INFORME N° 0659-2024/MINEM-DGAAM-DEAM-DGAM

Asunto : Evaluación Final de la Declaración de Impacto Ambiental del proyecto de exploración minera "Caballito", presentado por Hudbay Perú S.A.C.

Fecha : Lima, 10 de septiembre de 2024

Figura 5. Registros fotográficos donde se identificó al cuerpo de agua

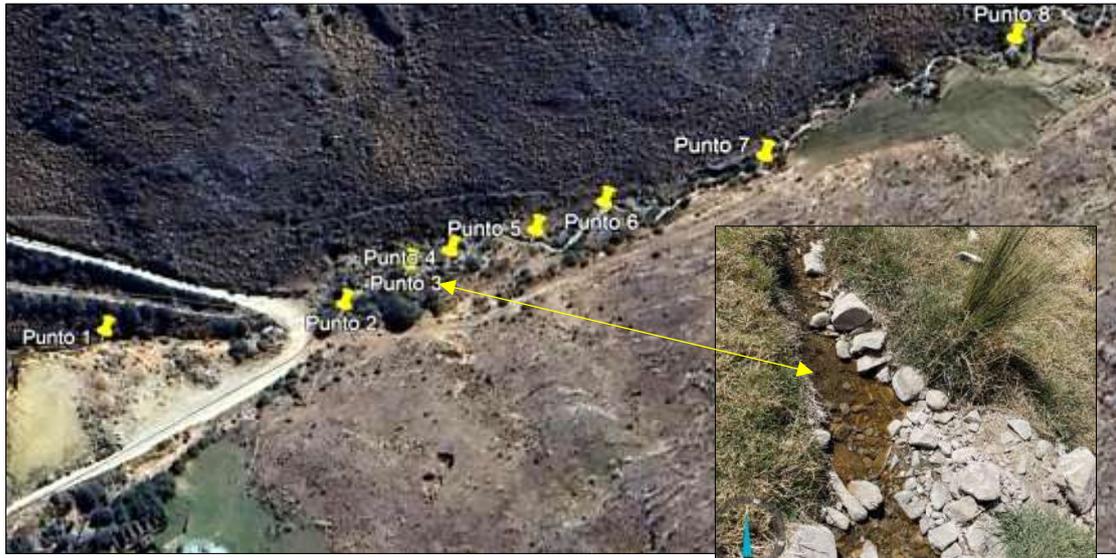
0066-2024), precisó que dichos componentes no interrumpirán el discurrir natural del agua “arroyo” en la depresión de terreno identificada.
